Mémoire en réponse

**Avis délibéré n° 2022-115 de l'Autorité
environnementale sur le projet Verkor de
fabrication de cellules et de modules de
batteries électriques sur les communes de
Bourbourg et Craywick (59) adopté lors de la
séance du 23 février 2023.**

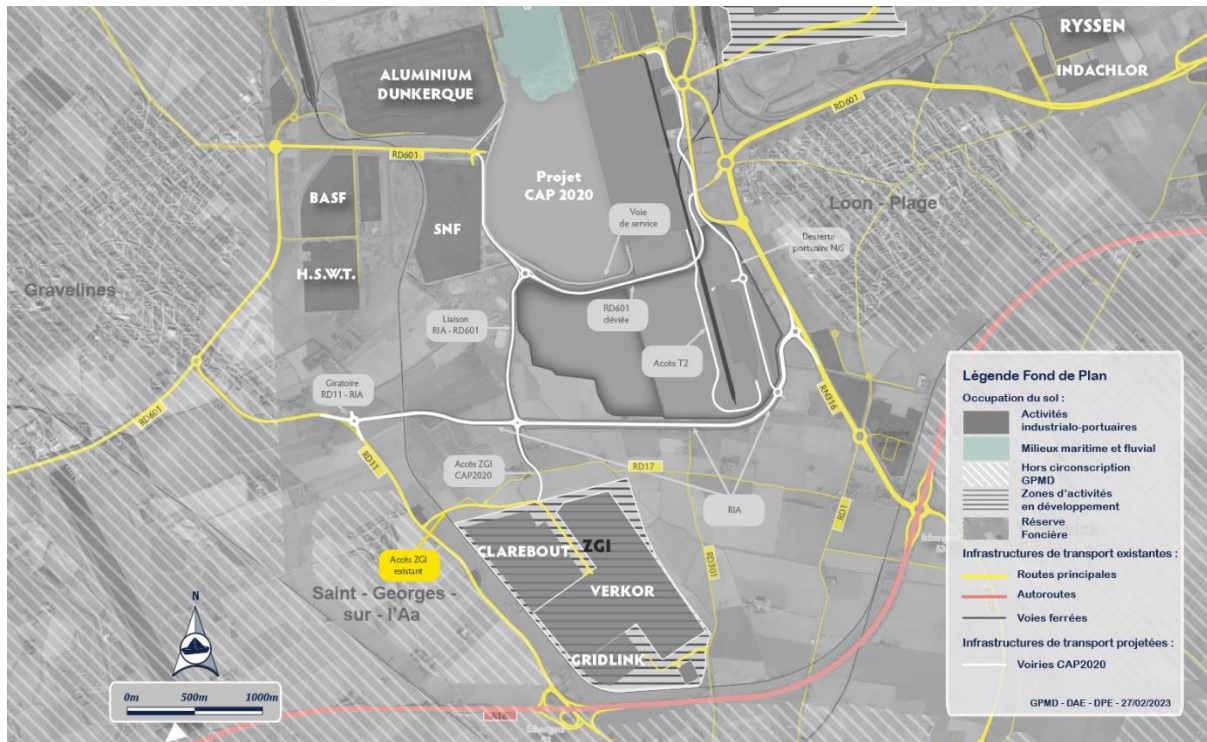
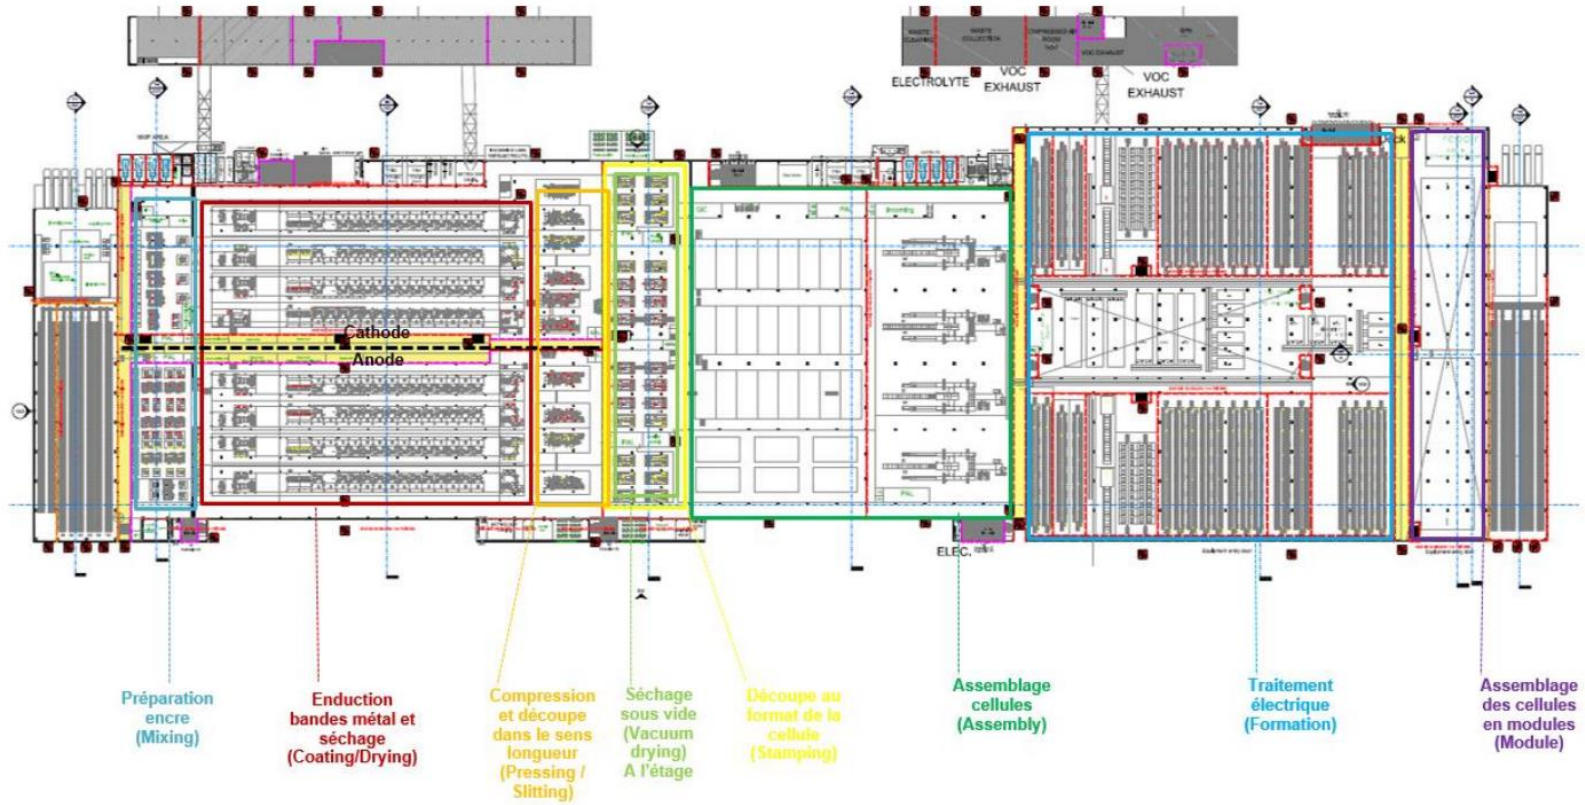
L'AE recommande de préciser les opérations de Cap 2020 qui concernent le secteur du projet, ainsi que leur état d'avancement (autorisation, réalisation).

L'AE recommande de préciser ceux des aménagements prévus par le projet Cap 2020 nécessaires au fonctionnement du projet Verkor et de les considérer comme une composante du projet. Elle recommande de ne prendre en compte les autres projets que dans l'analyse des incidences cumulées, mais ni dans le scénario de référence ni dans l'analyse des incidences.

Le Port Ouest est principalement desservi par l'A16, au sud, via les échangeurs 52 et 53, connectés à la RD*11 à l'Ouest et la RN*316 à l'est ainsi que les RD*601, 01 et 17 au centre.

Avec la RD*11 et la RN*316, respectivement en bordure ouest et est du site du projet, celui-ci est ceinturée par des voies accessibles aux poids-lourds et le reliant rapidement au réseau autoroutier constitué de l'A16 et de l'A25. Des voies de desserte locales RD01, RD301 et RD17 permettent la connexion de la zone aux communes de Craywick, Loon-Plage et Bourbourg notamment par l'intermédiaires de franchissements de l'A16.

Le dossier d'autorisation environnementale de plateforme prévoyait la desserte de la zone ZGI depuis la RD11 au niveau de l'ex RD17 redimensionnée aujourd'hui entrée dans le domaine routier du GPMD.

Les dessertes (RD11, A16) et cet accès redimensionné pour permettre la desserte de la ZGI sont aujourd'hui en capacité de supporter les développements de trafic annoncés par les entreprises s'y développant à savoir Clarebout, VERKOR et Gridlink. Ils ont d'ailleurs été mobilisés pour la phase chantier de l'aménagement de la ZGI ainsi que pour celle de Clarebout en cours. Les hypothèses de flux estimées dans le cadre de l'élaboration du dossier d'autorisation

Ainsi les aménagements routiers programmés dans le cadre du projet CAP2020 (plus particulièrement la création de la Route Inter-atlantique (RIA) entre Gravelines et Loon-Plage et le nouvel accès ZGI apparaissent comme une opportunité d’améliorer l’offre de service pour la desserte de la ZGI.

En effet la création de ces voiries permet de réorienter les flux routiers liés à l’exploitation de la ZGI et leurs nuisances associées (Bruit, GES,...) vers la RN316 et l’A16 plus à même de prendre en charge les flux de la zone au regard de leur dimensionnement en 2x2 voies et de leur capacité et d’éloigner également les nuisances liés au trafic des habitations les plus proches.. La vocation de desserte inter-urbaine de la RD 11 reste ainsi préservée pour ses usagers et l’évolution de trafic liée au développement du port ouest apparait maîtrisée dans ce secteur péri-urbain.

Concernant le calendrier de mise en œuvre de ces nouveaux accès, le démarrage des travaux est prévu dès l’obtention des autorisations administratives du projet CAP2020 soit fin 2023. La RIA et le nouvel accès ZGI seront mis en service après environ 1 an de travaux soit au premier trimestre 2025 ce qui coïncide avec le démarrage de l’exploitation de VERKOR. Ce planning apparait réaliste dans la mesure où le dossier de demande d’autorisation environnementale CAP2020 a

été déposé le 03 février 2023 et jugé complet et régulier le 10 février 2023 par les services de l'Etat.

Présentation de la coupe du bâtiment principal – élément sensible
(Source : VERKOR)

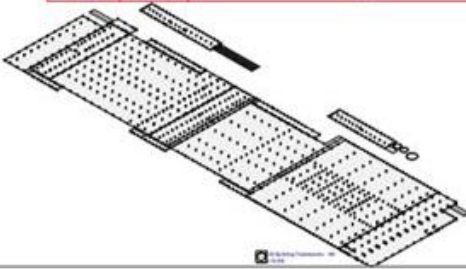
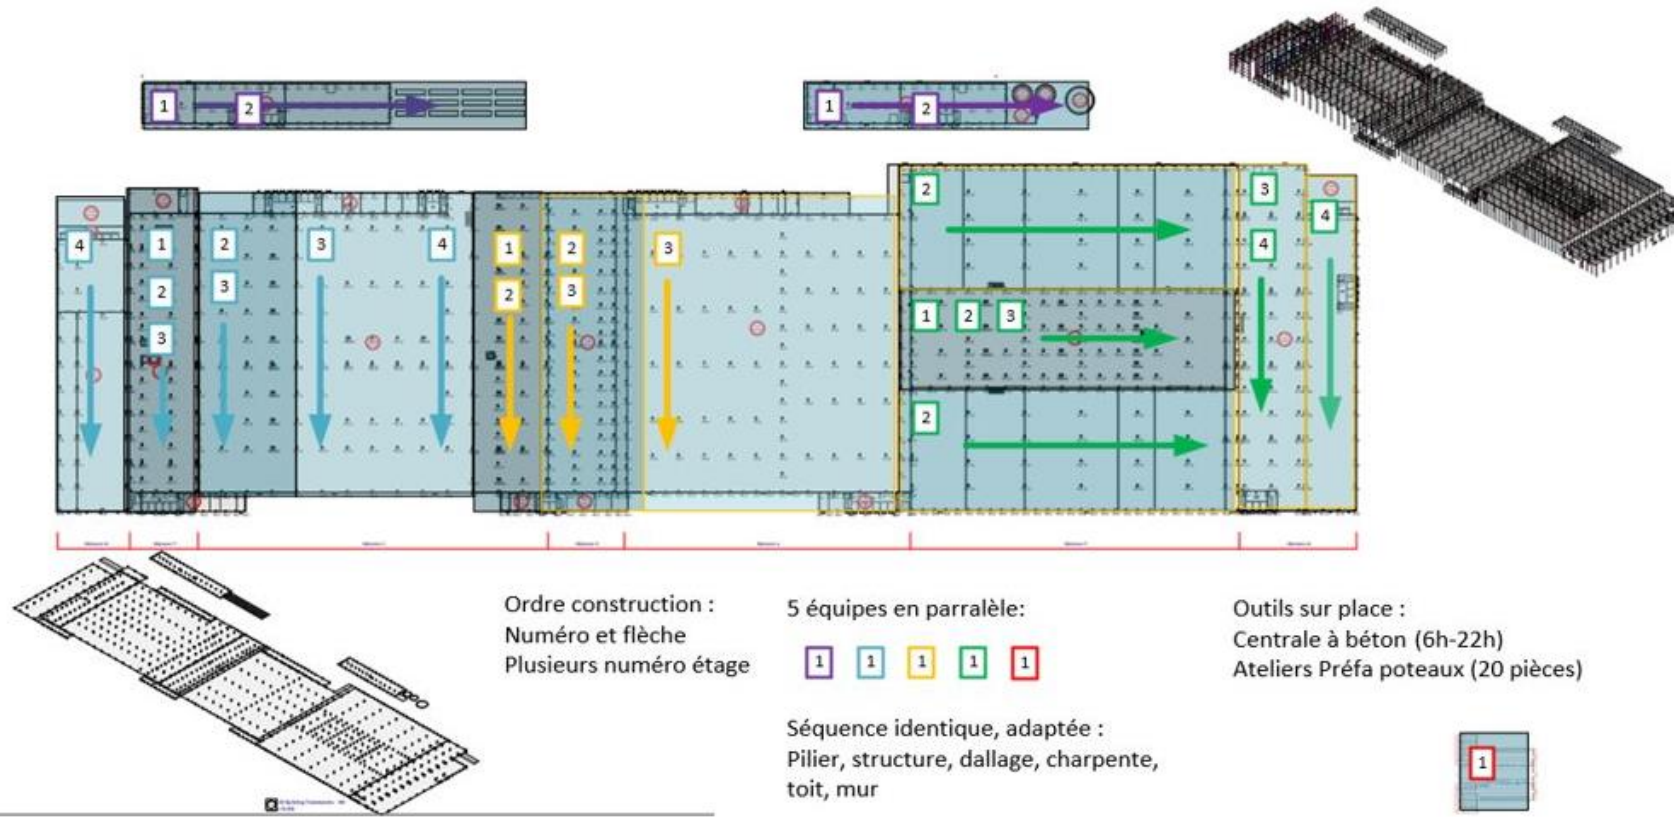
L'AE recommande, pour l'enquête publique, de fournir une description aussi précise que possible de l'usine tenant compte des décisions les plus avancées, afin de permettre au public de mieux comprendre l'agencement interne du bâtiment.

Le plan détaillé de l'usine avec la présentation des différentes zones de process est bien présent dans la description du projet, il sera complété dans l'étude d'impact qui ne le comportait pas. Cet élément jugé sensible de prime abord sera bien porté à la connaissance du public. Cette information avait déjà été communiquée au public lors de la phase de concertation continue et lors de la présentation du projet dans le cadre de la commission nouveaux projets du SPPPI.

Dans ce plan a été ajouté l'information sur la localisation des 4 lignes de productions qui sont en phase avec le planning chantier présenté pour la phase et la montée en puissance de la Gigafactory.

Figure 9 : Répartition des émissions de GES et répartition des tonnes.km pour le poste trafic du GPMD – 2019

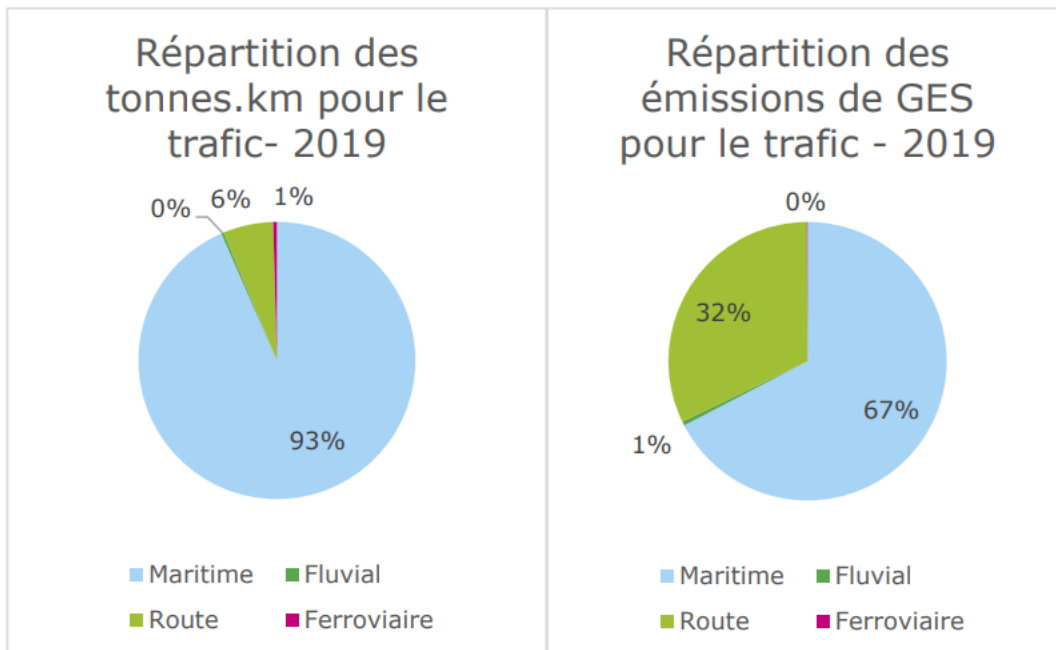
L'AE recommande de compléter l'étude d'impact par un état initial en matière d'émissions de gaz à effet de serre, principalement liés aux déplacements sur l'aire d'étude élargie, en tenant compte des analyses conduites pour l'aménagement de la ZGI et de Cap 2020. Le dossier ne propose aucun état des lieux en matière d'émissions de gaz à effet de serre, notamment liées aux déplacements liés aux activités sur la ZGI, pas même l'analyse éventuellement conduite pour l'aménagement de la ZGI ou pour le projet Cap 2020.

L'étude d'impact va être complétée par l'ajout dans l'état initial d'un bilan sur les émissions de gaz à effet de serre pour la région (observatoire climat des Hauts de France).

Le bilan carbone du projet CAP 2020 permet également d'avoir des données de l'état initial en 2019 des émissions liées au trafic routier : Les émissions de ce poste sont réparties comme suit :

- 106 700 tonnes CO₂e pour le maritime (soit 67 % des émissions) ;
- 50 800 tonnes CO₂e pour le routier (soit 32 % des émissions) ;
- 800 tonnes CO₂e pour le fluvial (< 1 % des émissions) ;
- 130 tonnes CO₂e pour le ferroviaire (< 1 % des émissions).

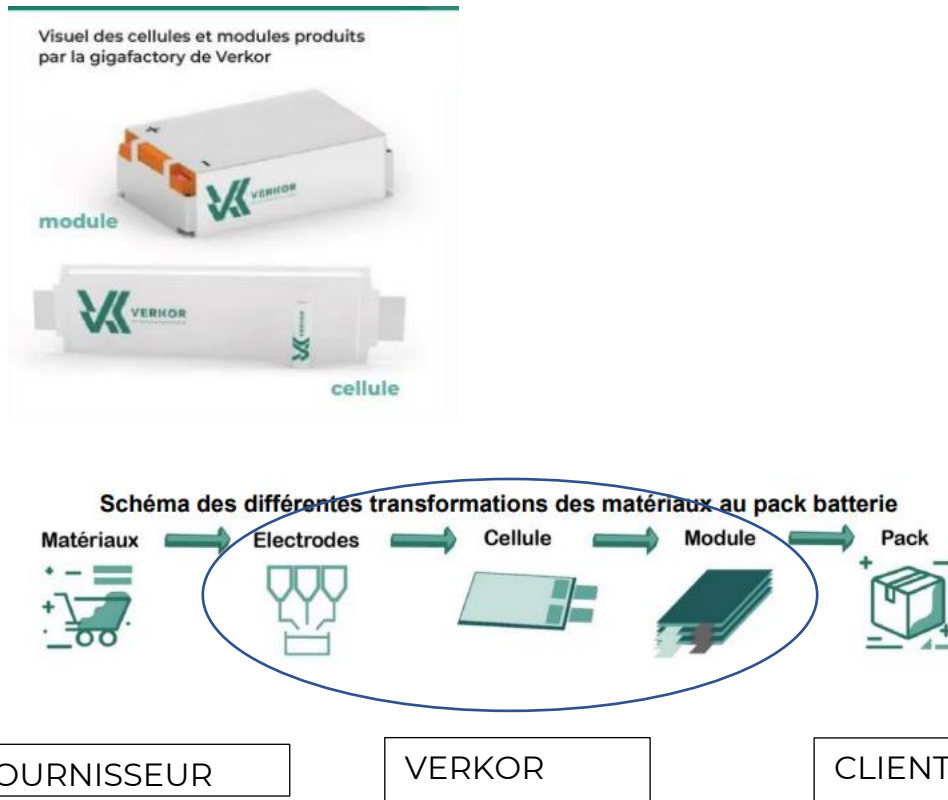
L'AE recommande de préciser les masses de batteries que Verkor mettra sur le marché et les modalités de gestion des déchets produits, d'estimer les taux de recyclage de matériaux espéré et d'expliciter la contribution de l'usine à l'objectif européen de recyclage des batteries

VERKOR va commercialiser à partir de 2027 16GWh de cellules Li-Ion conditionnés en modules destinés à intégrer des packs batteries pour véhicules électriques. Rappel de l'architecture d'un pack batterie :

La masse de cellules et modules correspondant à une production annuelle de 16GWh est d'environ 60 000 Tonnes.
